改善箇所説明図

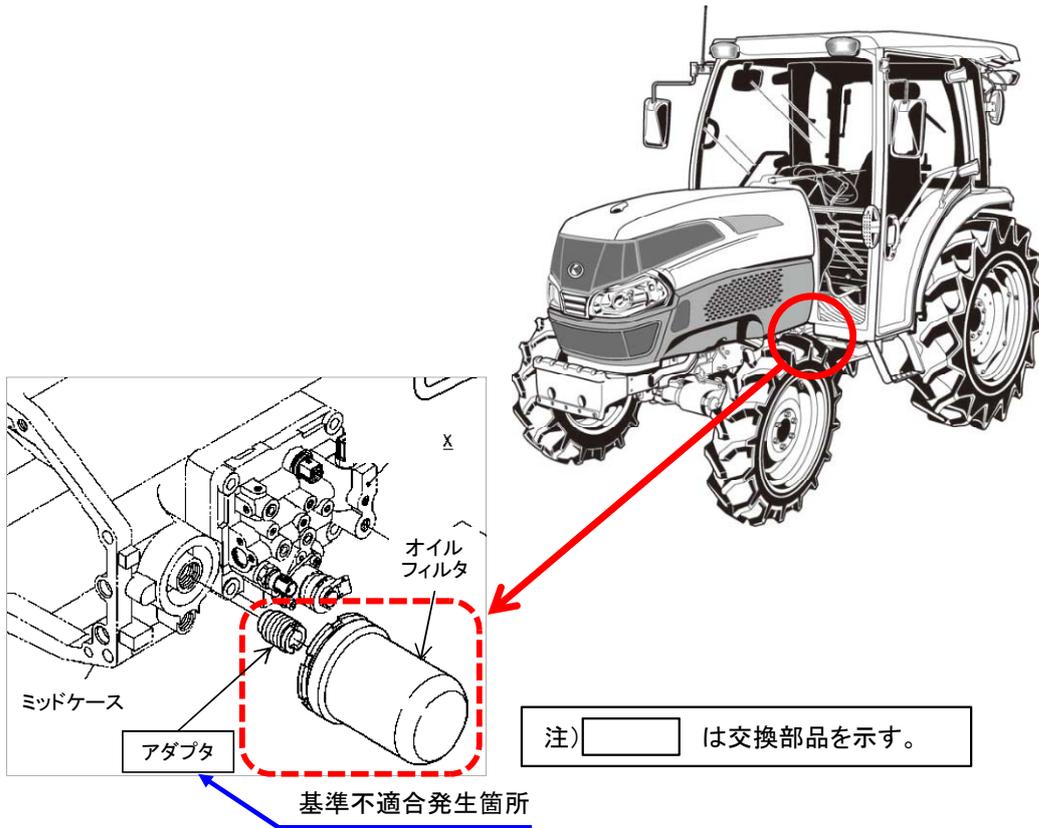
農耕トラクタの静油圧変速機において、オイルフィルタを固定するアダプタの強度が不足しているため、オイルフィルタが緩み、トランスミッションオイルが漏れることがある。そのため、そのまま使用を続けると、オイル漏れが進行し、走行不能となるおそれがある。

全車両、オイルフィルタアダプタを対策品に交換する。

ミッドケース取り付けナット面に白ペイントマーク
